改善箇所説明図

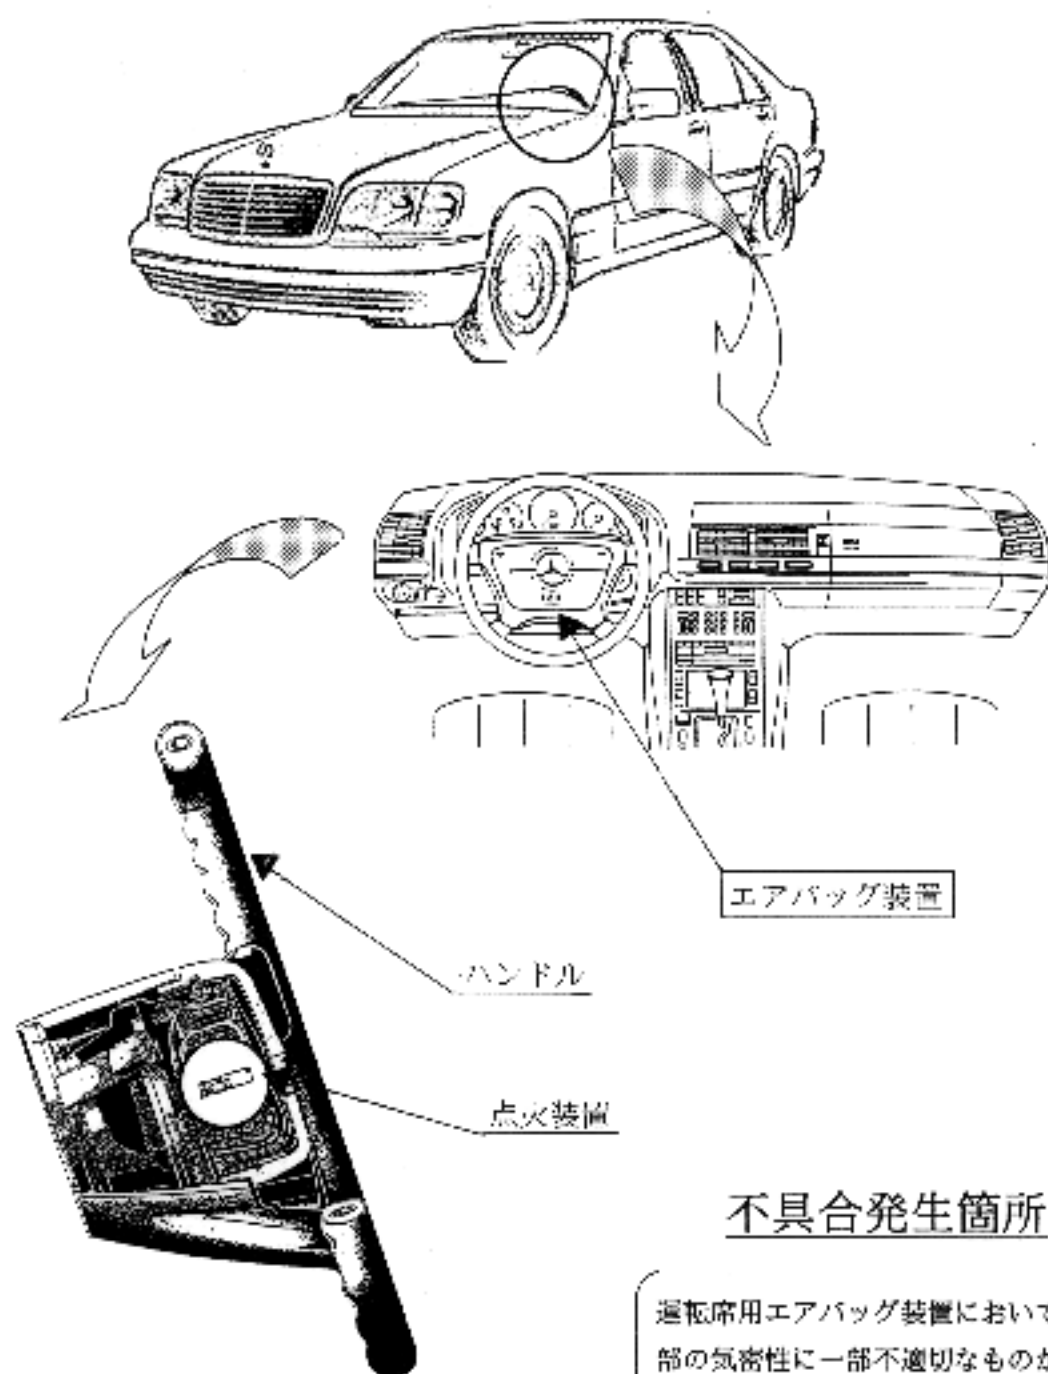
不具合発生箇所

運転席用エアバッグ装置において、点火装置内部の気密性に一部不適切なものがあり、そのままの状態では仕機を続けると当該点火装置内部の電気回路が湿気により腐食し、最悪の場合、走行中に当該エアバッグが展開するおそれがある。

改善の内容

対象車両に該当するものは対策品と交換する。
